विषय :- जनपद उत्तरकाशी में राज्य योजना के अन्तर्गत विकासखण्ड चिन्यालीसौड के अन्तर्गत बनगांव-चापडा-कसलाना मोटर मार्ग के निर्माण हेतु 7.152 हे0 वन भूमि का गैर वानिकी कार्य हेतु लोक निर्माण विभाग को हस्तान्तरण के सम्बन्ध में। प्रपोजल संख्या-FP/UK/ROAD/21335/2016.

विषय: जनपद-उत्तरकाशी में राज्य योजना के अन्तर्गत विकास खण्ड चिन्यालीसौड के बनगांव चापड़ा-कसलाना मोटर मार्ग का विस्तार कार्य निर्माण हेतु 7.152 है० वन भूमि का गैर वानिकी कार्य हेतु लोक निर्माण विभाग को प्रत्यावर्तन किये जाने के सम्बन्ध में। (Online Proposal No. FP/UK/ROAD/21335/2016).

विषय :- प्रपोजल संख्या FP/UK/ROAD/21335/2016 विकास खण्ड चिन्यालीसौड़ के अन्तर्गत बनगांव-चापड़ा-कसलाना मोटर मार्ग के सम्बन्ध में।

MUCK DISPOSAL PLAN

MUCK DISPOSAL PLAN

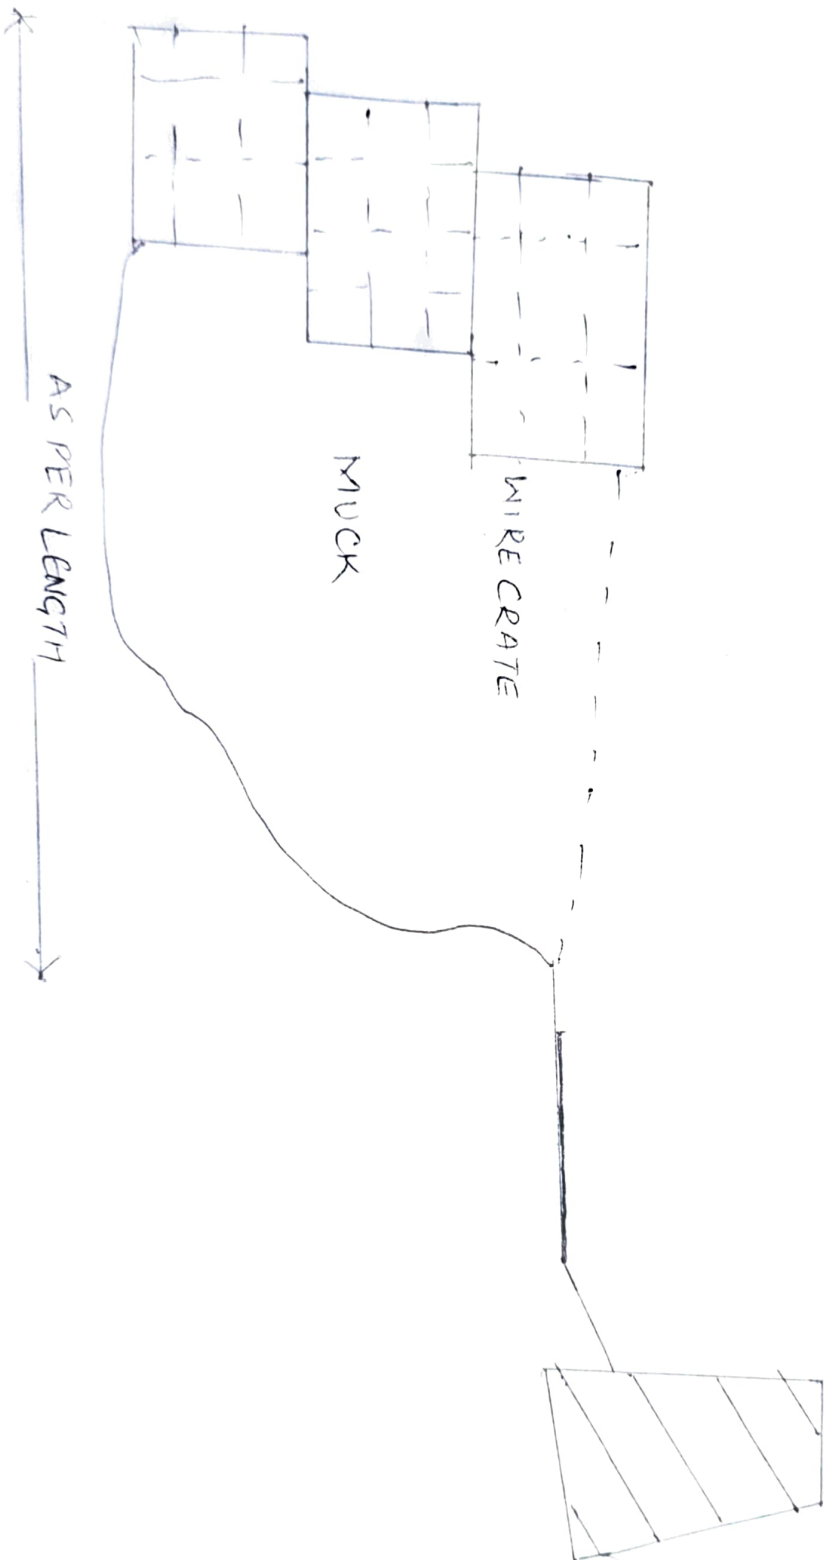
5. Proper muck dumping scheme is not found submitted. State Government shall submit the complete muck disposal plan mentioning the muck likely to be generated from the project, likely to be reused and dumped, dumping site capacity, swell factor, etc.

LENGTH OF YARD AS PER SITE
CAPACITY OF YARD AS PER (LBH)
